**Odpowiedzi na pytania**  
związane z ogłoszonym przetargiem na dostawę materiałów preizolowanych.

nr sprawy 26/PN/D/2018

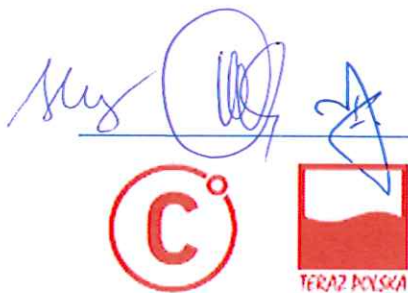
Proszę o informację co projektant miał na myśli pisząc w zestawieniu materiałów pozycję puszka pomiarowa?

Puszka pomiarowa rozumiana jako puszka przyłączenia kabli detektora sygnalizacji stanów awaryjnych.
